Projeto de Reequipamento do Parque Eólico de Cabril

Estudo de Impacte Ambiental

REFORMULAÇÃO AO ABRIGO DO N.º 2 DO ARTIGO 16.º DO DECRETO-LEI Nº 151-B/2013, DE 31 DE OUTUBRO

Volume 1 – Relatório Síntese da Reformulação do Projeto

Figura 1 – Comparação do projeto apresentado no EIA Consolidado versus Projeto Reformulado (implantação do AG3).

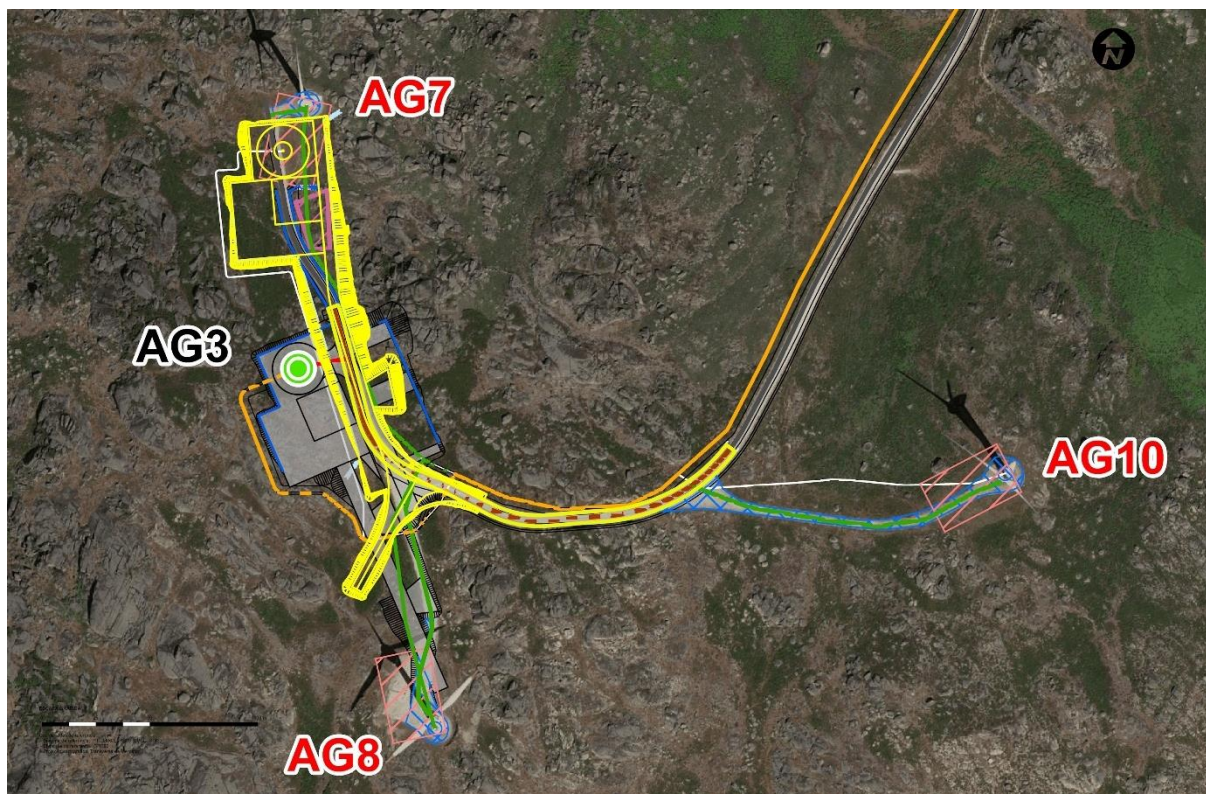
Assim, verifica-se que, na reformulação do layout que agora se apresenta, foi possível reduzir significativamente a afetação dos afloramentos rochosos (habitat 8220 e 8230) pela construção do AG3, o que no balanço geral da proposta de implantação da totalidade dos elementos de projeto representa passar de uma área de afetação 2375,7 m² no Projeto do EIA Consolidado para 691,7 m² no Projeto Reformulado (redução de 1684,0 m²).
